**Commune de Villars-sur-Glâne**  
**Ecole des Rochettes : Inspection des cheminements scolaires**  
**RAPPORT**

## ANNEXE 1 : INSPECTION DÉTAILLÉE.

Variante 2 :

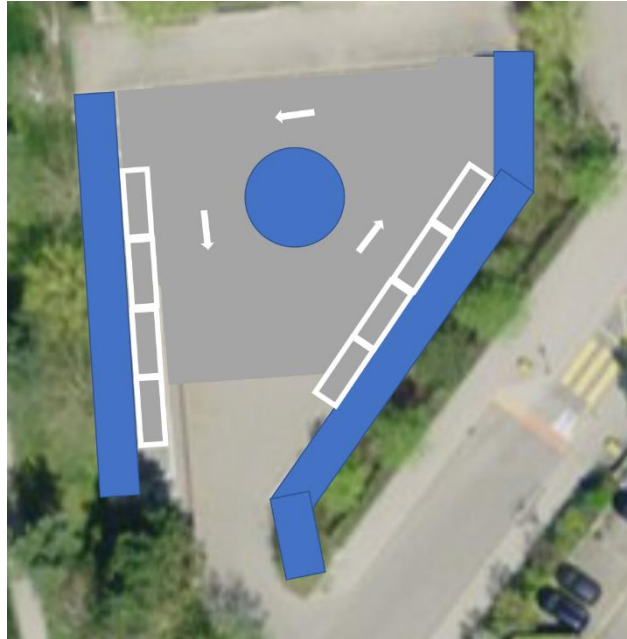
- Les places de dépose-minute sont réorganisées dans la cour, qui est réservée aux seuls dépose-minute, afin de pouvoir construire un trottoir (en bleu) tout le tour de celle-ci. Leur nombre est évidemment fortement réduit, mais les enfants peuvent dans tous les cas descendre et monter des véhicules côté droit, et rejoindre l'école en toute sécurité. Un obstacle en milieu de cour force les véhicules à tourner dans un seul sens. Ces places sont interdites au parcage. La figure ci-contre, forcément schématique, illustre le principe proposé.
- Les enfants utilisant la cour pour se rendre ou quitter l'école à pied empruntent les trottoirs.
- Un dépose-minute est aménagé au chemin des Cerisiers, comme en variante 1.

Il est évident que la préférence doit aller à la variante 1.
